Oggetto: Progetto di fattibilità tecnica ed economica - *“Nuova linea AV/AC Salerno-Reggio Calabria: Raddoppio Cosenza – Paola /S.Lucido (Nuova Galleria Santomarco)”*.
Dissenso al progetto – Contro deduzioni Relazione finale D.P.

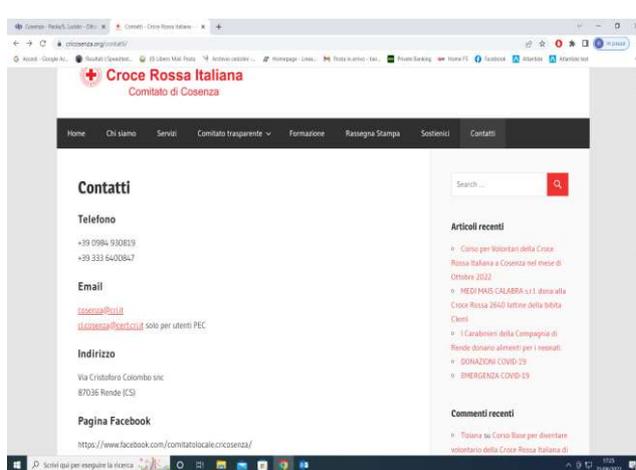
- il canale di scolo esistente, che originariamente veniva ristrutturato, nel nuovo progetto diventa un enorme canale di scolo in altra sito a circa 200 metri, creando un grosso impatto ambientale. Inoltre a giustificare la salvaguardia della sede della C.R.I., viene amplificata in modo abnorme la viabilità, **che in parte ricade su suolo gravato da rischi idrogeologico**, e nel contempo si è pensato di salvaguardare altri due fabbricati, uno dei quali è locale ristorante. Sempre il tutto a vantaggio di un proprietario e a danno di altri.;

- Le richieste di modifica del canale di scolo, della viabilità e delle amplificazioni sono frutto delle richieste del CSLLPP ?
- Lo spostamento del canale, che tra l'altro sarà intubato sia sopra la costruenda galleria artificiale che la costruenda rotonda, porterà vantaggi ? Questa richiesta è giustificata dal fatto che l'intubamento di canali è altamente sconsigliato dai vari specialisti in opere idrauliche visti i disastri degli ultimi anni. Pertanto ancora di più siamo convinti della errata soluzione progettuale o forse si intende favorire qualcuno?
